LICENCIAMENTO AMBIENTAL DE EDIFICAÇÕES – LAE (LAS)

PARECER TÉCNICO				
PROCESSO Nº: 120/2025			**Situação:** (X)Deferimento ()Indeferimento	
REQUERENTE: Ceville LTDA			**CPF/CNPJ:** 42.291.121/0001-80	
LOCALIZAÇÃO DO IMÓVEL				
Área Total: 6.600,00 m² (0,66 ha)				
Endereço: Avenida Casa Branca Nº 637, esq. Rua dora pacheco Nº 38 – Casa Branca – Brumadinho				
Matrícula Registro de Imóveis: 8.350 Livro: 02 Folha: 01;02 Comarca: Brumadinho				
Inscrição municipal: 051100000560000				
COORDENADAS PLANAS (GSM)	**Localização do ponto central do empreendimento**	Latitude	**S:** 20º05'20''	**Datum: 2000**
		Longitude	**O:** 44º02'45''

Figura 3 - Gerado da plataforma do IDE-Sisema. Fonte: Arquivo SEMA LAE 120/2025

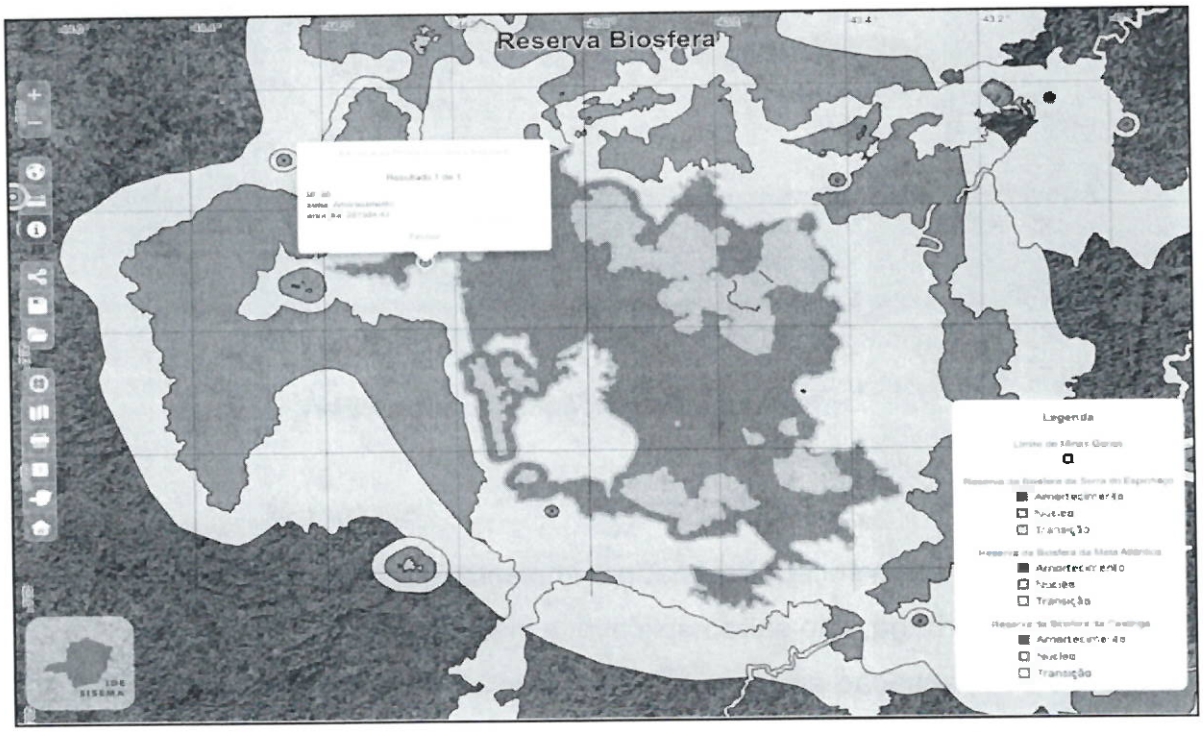
O terreno está localizado em área de uso sustentável da APA Estadual Sul da Região Metropolitana de Belo Horizonte, na Zona de Amortecimento da Reserva de Biosfera da Mata Atlântica e na Zona de Amortecimento da Reserva da Biosfera da Serra do Espinhaço.
